En el mes de Marzo recién pasado, a iniciativa de AUCA y con oportunidad de la publicación de una monografía sobre este edificio, se llevó a cabo una mesa redonda entre los arquitectos autores del proyecto Endesa y la Revista.

FORO ENDESA

9) Detalle de fenestraci3n.

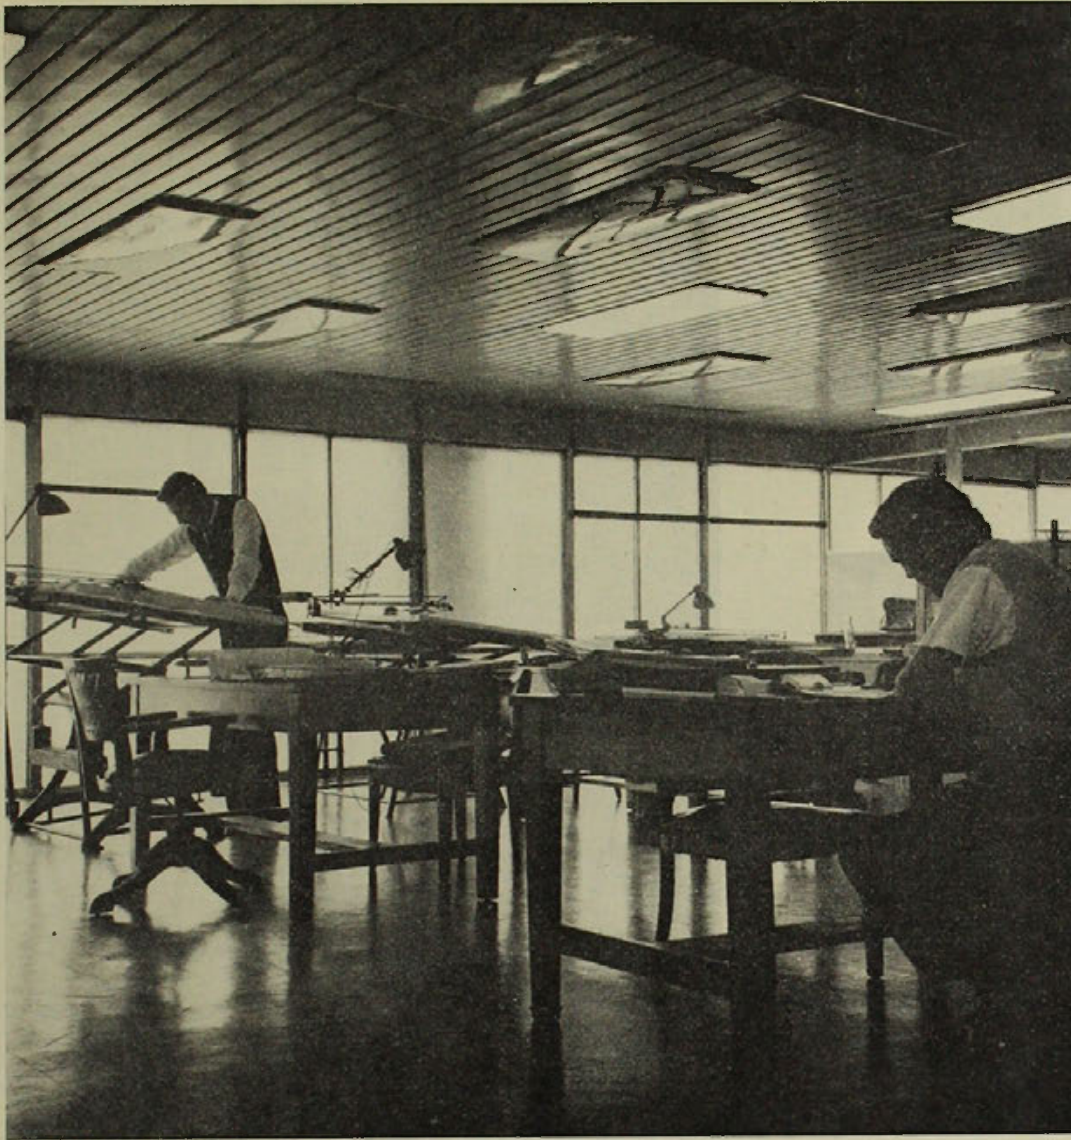
Acerca de este tema, la impresión principal es que la fenestration no está en armonía con el hecho de que el edificio tenga climatización artificial.

¿Por qué, si hay aire acondicionado, son practicable las ventanas? En segundo lugar, la escala de las ventanas y subdivisiones modulares no guarda relación con la escala del edificio. La excesiva fragmentación y pequeños paños practicable, le confieren un carácter doméstico ante la magnitud de la fachada.

Por supuesto que Uds. no ignoran que en el aspecto enunciado se involucra un valor psicológico: aun con aire acondicionado, la gente quiere contar con la posibilidad de abrir la ventana. Hábito, necesidad física, ¿insuficiencia del sistema? No lo sé, pero lo cierto es que allí estamos permanentemente luchando contra la tendencia del personal a abrir las ventanas, con lo cual, naturalmente, desequilibran el sistema de climatización, introducen el polvo, el ruido, etc. Desde que se inauguró la climatización, Endesa ha constatado un 15% más de rendimiento de sus empleados, en gran parte, por efecto de ésta, pero la hermeticidad es resistida.

Quiero hacerme cargo de su otra observación, en el sentido de que la fenestration aparece muy tradicional. La razón está en la modulación de los pilarejos, que van a distancia de 2.60 mt, entre sí. Entre ellos quedaron 2 ventanas de 1.30 m. o cuatro hojas de 0.65, que efectivamente, coincide en la medida convencional de las hojas de abatimiento.

10) Detalle constructivo en el que se aprecian las vigas pretensadas y la colocación de los equipos de iluminación y el cielo falso.

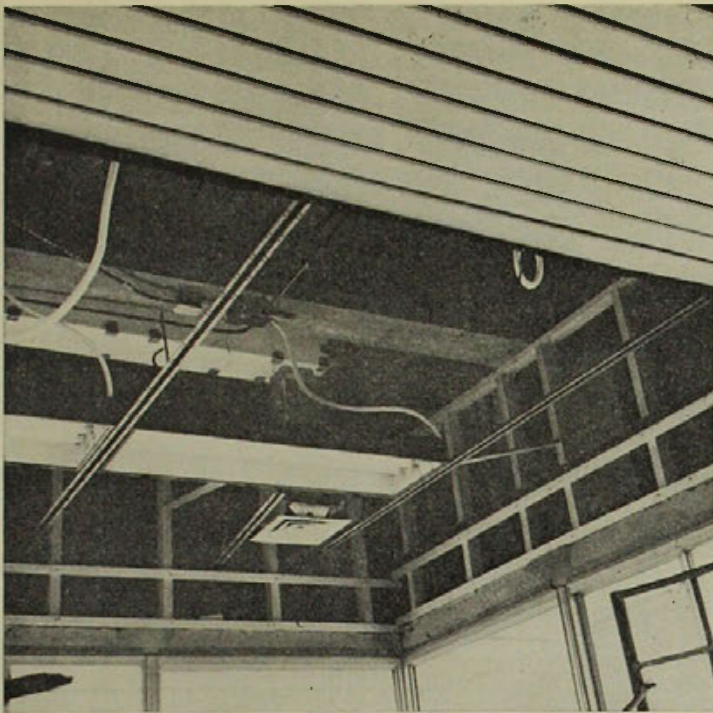
GONZALEZ:

Nosotros, como gran cosa, tenemos la vigueta pretensada, que se utilizó en todo el edificio con la evidente ventaja de menor peso para la estructura, pero dando por descontado que la posibilidad de mayores luces hacía crecer rápidamente la sección.
